## Wichtige Information zu einem Medizinprodukt – Aktualisierung

### Linksherzunterstützungssystem HeartMate 3™ Katalog-Nr. 106524INT – HM3 LVAS KIT

25. Mai 2018

**Anhang 1: Aktualisierte Informationen in der Gebrauchsanweisung**

Graft-Baugruppe (B) Biegungsentlastung (A) Schraubring Pumpe

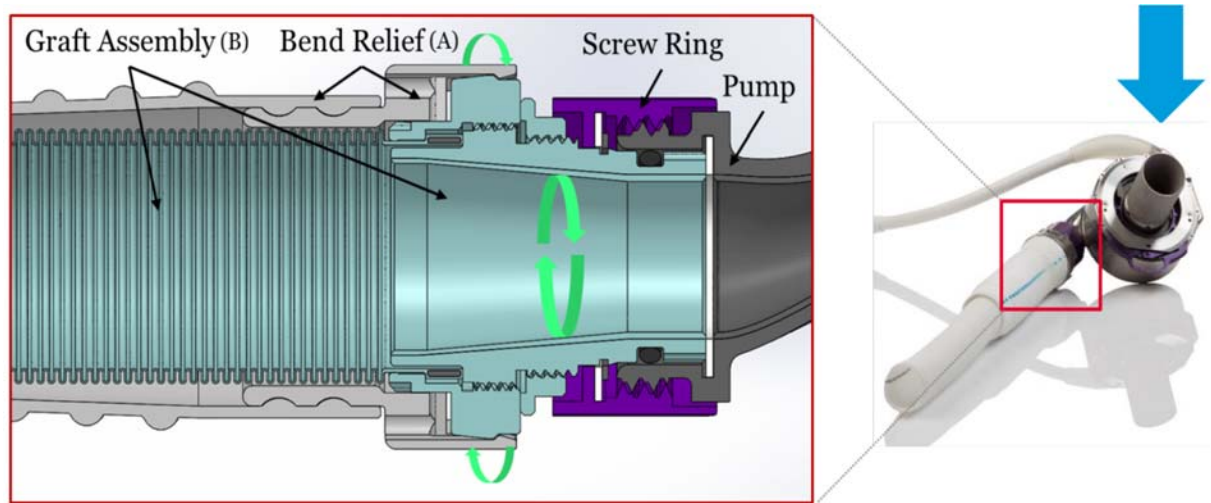
Der HM3 ist so konzipiert, dass der Chirurg nach der Verbindung mit der Pumpe den Outflow-Graft-Anschluss drehen kann, damit der Outflow-Graft während der Implantation korrekt ausgerichtet werden kann, ohne den Outflow-Graft-Anschluss von der Pumpe zu trennen. Angemessenes Festziehen des Schraubbrings (siehe unten) reduziert die Neigung des Outflow Graft-Anschlusses, sich während der Implantation zu drehen, eliminiert sie aber nicht. *In vivo* können normale Kräfte den Outflow-Graft-Anschluss aus Metall drehen. Wenn die Drehung nur in einer Richtung erfolgt (statt hin und zurück, d.h. im Uhrzeigersinn/gegen den Uhrzeigersinn), akkumuliert sich die Torsion im Graft. Eine Akkumulation der Torsion im Outflow-Graft kann zu jedem Zeitpunkt nach der Implantation auftreten. Die Torsion kann den Outflow-Graft verformen (torsionsbedingte Okklusion) und den Pumpenfluss reduzieren oder unterbrechen. Der zeitliche Verlauf vom Beginn der Akkumulation der Torsion bis zur Okklusion ist unbekannt und kann von Patient zu Patient variieren. Eine Okklusion des HM3-Outflow-Graft erfordert häufig einen dringenden chirurgischen Eingriff.

Während der Implantation ist beim Befestigen des Outflow-Grafts am Pumpendeckel ein Klicken vernehmbar, wenn der Schraubring festgezogen wird. Drehen Sie den Schraubring weiter im Uhrzeigersinn, bis er sich nicht mehr weiter drehen lässt und kein Klicken mehr vernehmbar ist. Das feste Anziehen des Schraubrings von Hand kann das Risiko einer Outflow-Graft-Torsion reduzieren, indem der Widerstand gegenüber der Rotation des Outflow-Graft-Anschlusses aus Metall erhöht wird. Um eine Beschädigung der Outflow-Graft-Baugruppe zu vermeiden, verwenden Sie zum Festziehen des Schraubrings keine Werkzeuge. Diese aktualisierten Informationen (siehe Anhang 1) werden nach der Zulassung durch die Aufsichtsbehörden in den jeweiligen Ländern in die Gebrauchsanweisungen aufgenommen.
